Fra: Olafia Zoega <olafia@tyark.no>
Sendt: torsdag 9. august 2018 14.32
Til: Tore Johan Erstad; Postmottak Meland
Kopi: Marianne Aadland Sandvik
Emne: BK14- Søknad i ett trinn-Elvaåsen-svar vedrørende ønske om tilleggsopplysninger.

Vedrørende ønske om tilleggsopplysninger for BK14- parkering -utkjørsel ved hus 23-

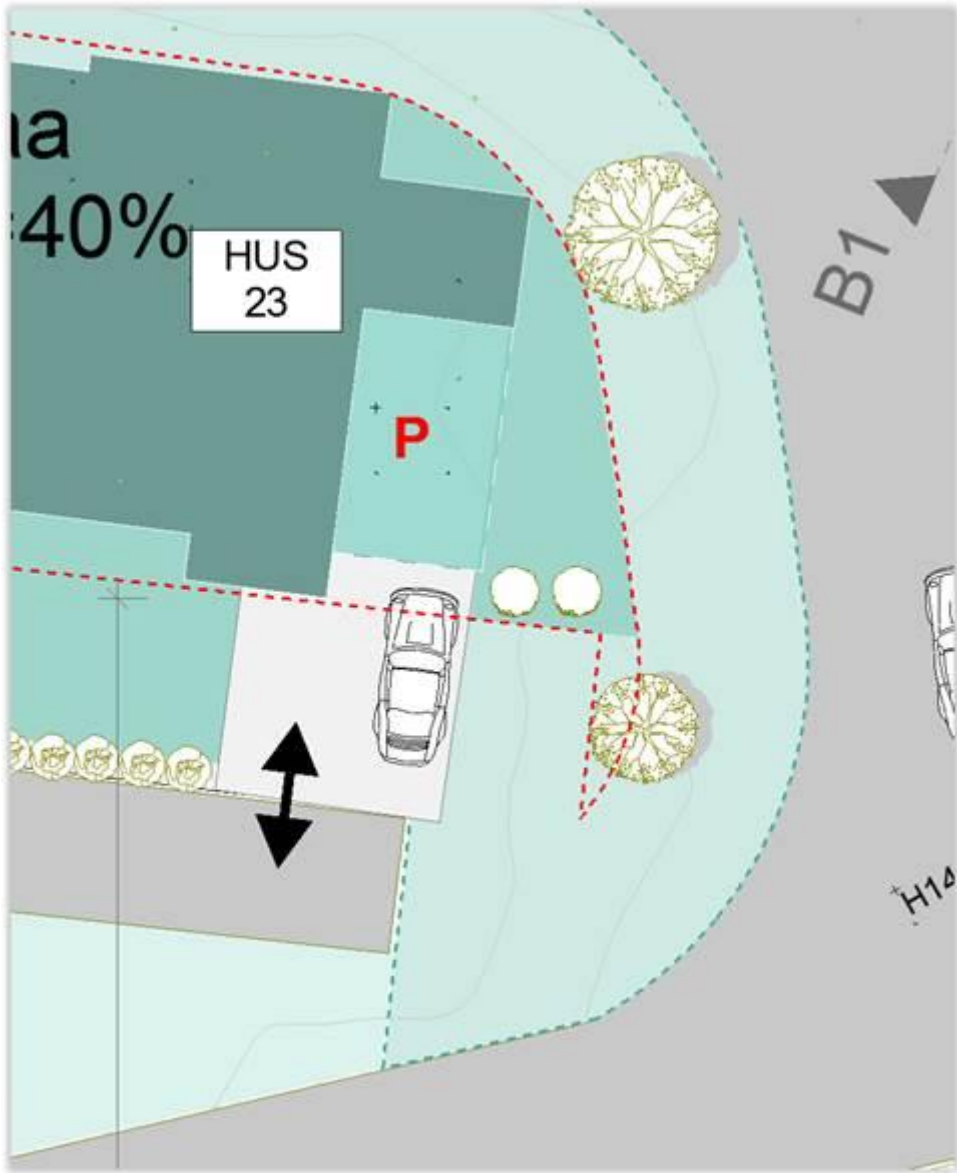
Ved befarig den 07.08.2018 så vi på utkjørsel ved BK14. Denne er tegnet iht. til reguleringsplankart men det viser for liten plass til å kunne rygge ut fra parkeringsplass ved hus 23 på en god måte.

Det er tilstrekkelig plass på egen grunn ved enden av KV13 for å lage en plass til å rygge ut fra parkeringsplassen og kjøre ut KV13.

Som tegnet i søknad:
viser tilleggs plass for utkjøring med reguleringsplankart som underlag.

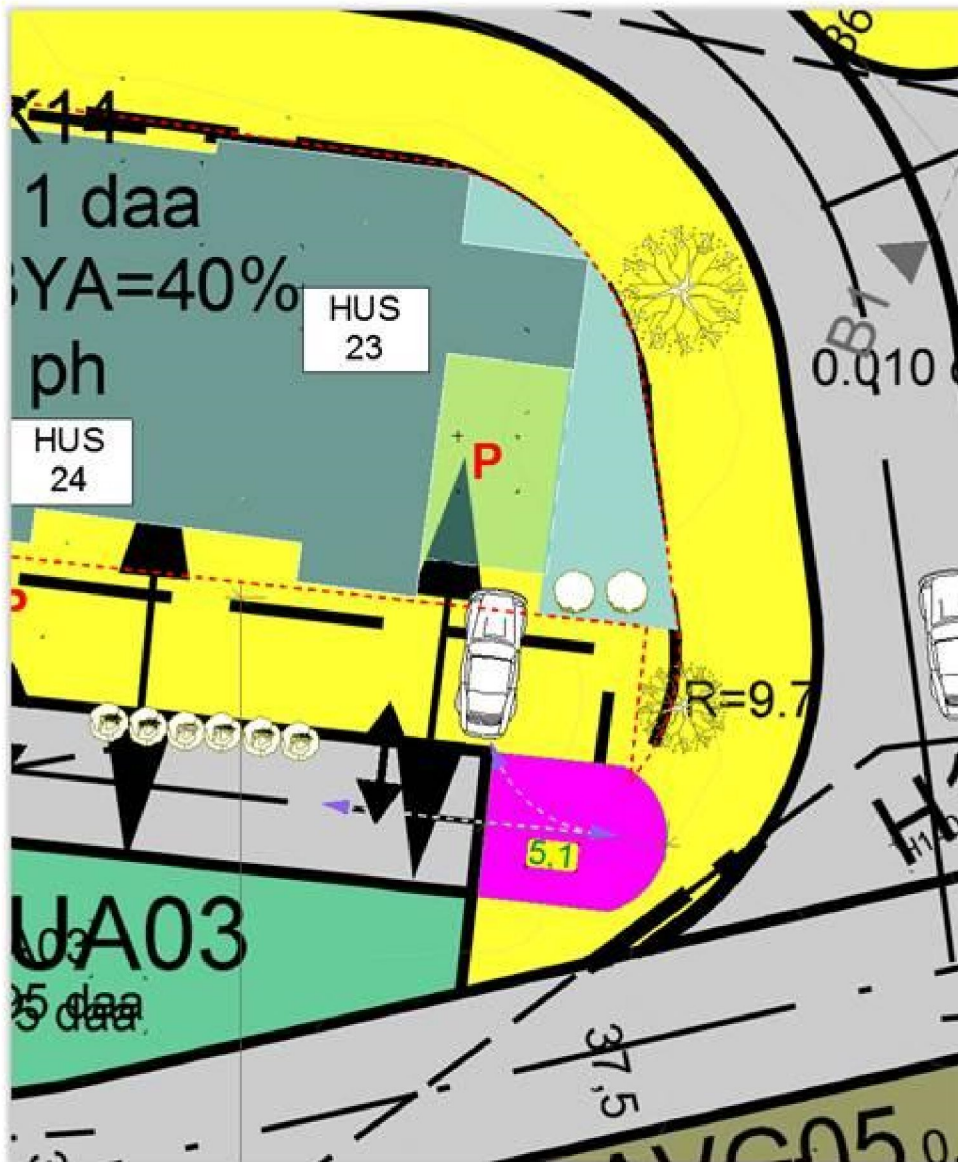
Ansvarlig søker lager nå oppsett for endringssøknad for utomhusplan og her blir utkjørsel tegnet slik som vist under.

Rosa markering

Ansvarlig utførende for grunnarbeider tror ikke det er nødvendig med en mur i bakkant av denne men melder fra straks om dette viser seg å bli nødvendig.
